DELIBERAZIONE N° 462  
SEDUTA DEL 17 APR. 2014

OGGETTO D.Lgs.152/2006 , Parte II - L.R. n.47/1998 - Rilascio Giudizio Favorevole di Compatibilità Ambientale, relativamente al "Progetto per la costruzione e l'esercizio di un impianto eolico, e relative opere connesse da realizzare in agro dei Comuni di Castelgrande (PZ), Rapone (PZ) e Muro Lucano (PZ)" - WKN Basilicata Development PE1 Srl,

**COMITATO TECNICO REGIONALE per l'AMBIENTE  
(Art. 16 comma 5 della L.R. n. 47/98)**

Estratto dal VERBALE DELLA SEDUTA DEL 28 novembre 2013

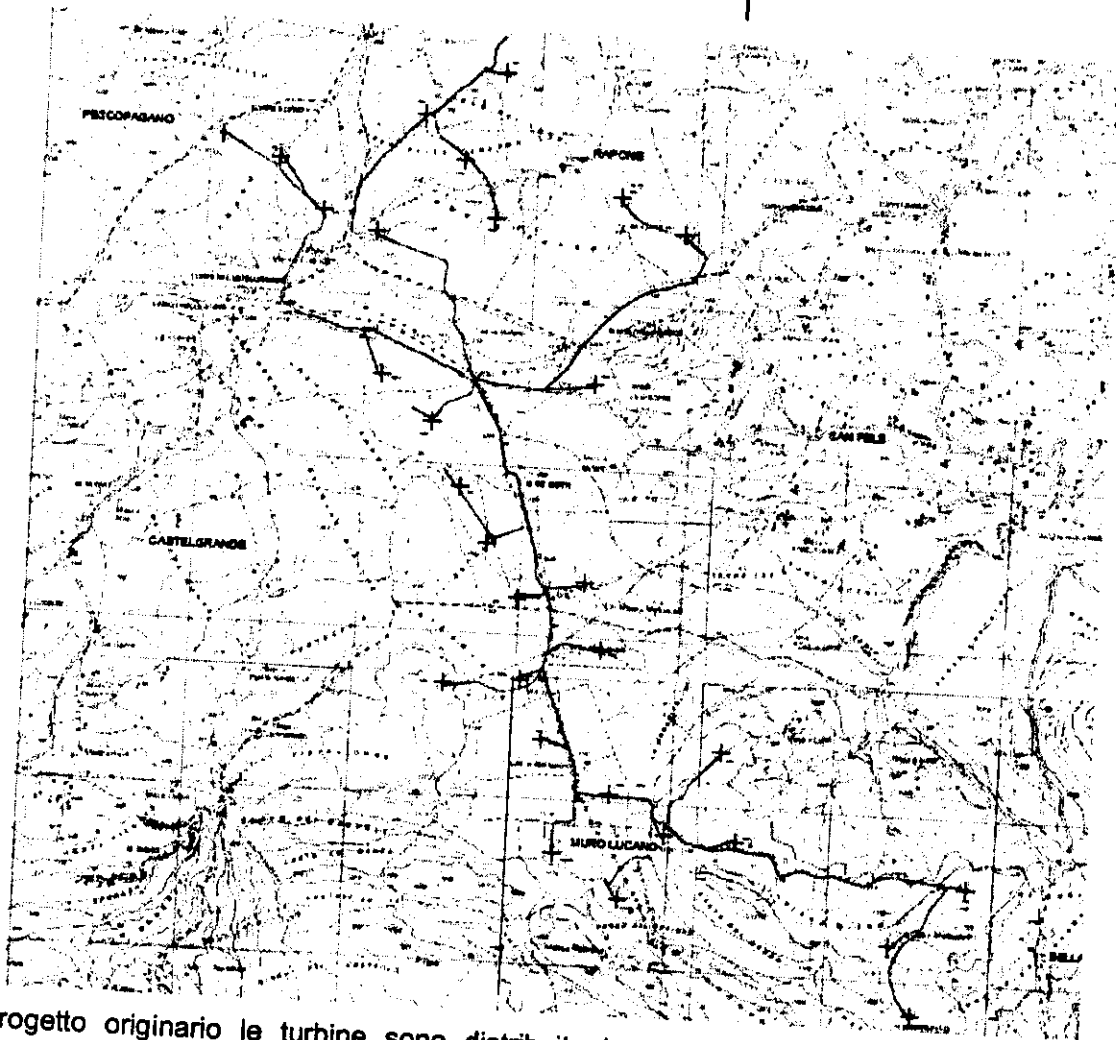
**Le turbine n. 3 e 5 sono state delocalizzate in seguito a richiesta di integrazioni per ottimizzare il progetto.**
